Mission régionale d'autorité environnementale

**Avis délibéré de la mission régionale
d'autorité environnementale
Hauts-de-France
sur le projet de création d'une centrale photovoltaïque au sol
sur la commune de Wailly-Beaucamp (62)
Étude d'impact de juin 2024**

n°MRAe 2024-8223

Plan de masse technique (permis de construire page 23)

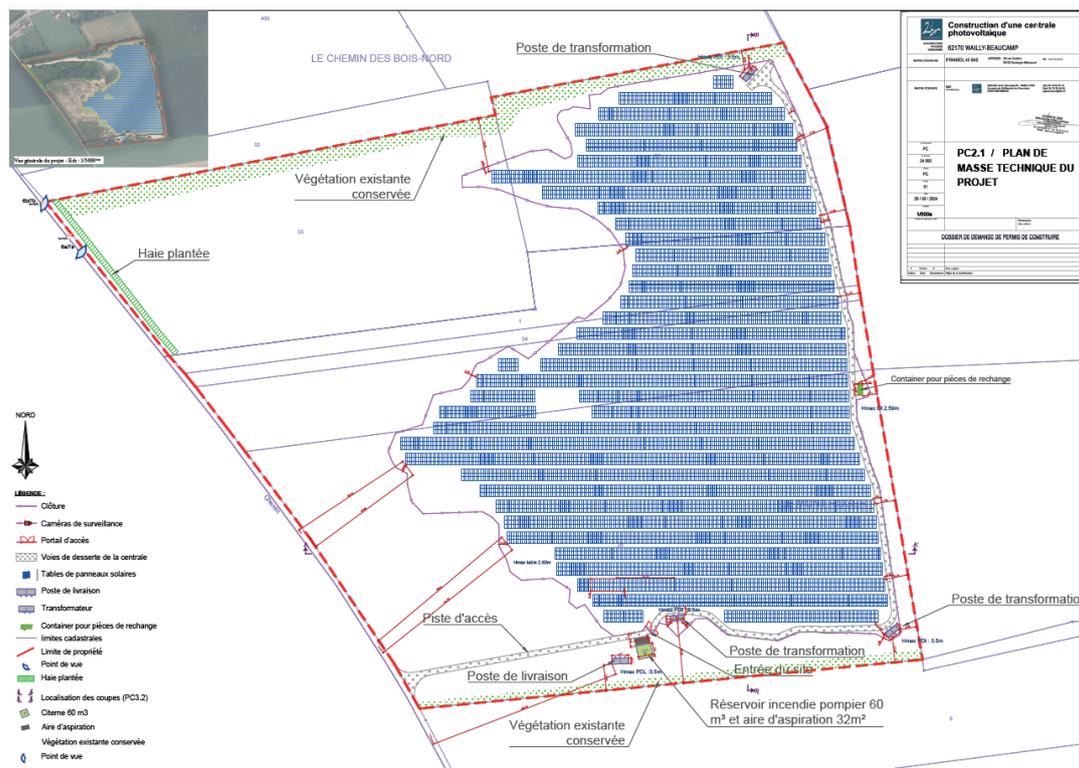
La centrale comprend notamment un poste de livraison, trois postes de transformation, et une citerne incendie. Au sein du parc, le projet prévoit la création d'une voirie de 2 700 m² constituée de matériaux stabilisés perméables et une imperméabilisation totale (postes, citerne, pieux) de 438 m² (cf/ page 194 de l'étude d'impact).

Le dossier indique, page 23 du résumé non technique, que les travaux de raccordement feront l'objet d'une étude préalable détaillée de la part d'ENEDIS une fois le permis de construire du parc photovoltaïque obtenu, afin de préciser le tracé et les solutions techniques envisagées. Le dossier n'indique pas sur quel poste source sera raccordé le parc photovoltaïque.

Le raccordement de la centrale photovoltaïque est un élément du projet dès lors qu'il est réalisé dans le but de permettre aux panneaux photovoltaïques de fonctionner, il doit être étudié.

L'autorité environnementale recommande d'évaluer la nécessité d'actualiser l'évaluation des impacts avec le cas échéant, mise en œuvre de la séquence éviter, réduire, compenser, en particulier si des espaces à enjeux sont impactés par les travaux de raccordement et/ou si des créations de lignes aériennes sont nécessaires².
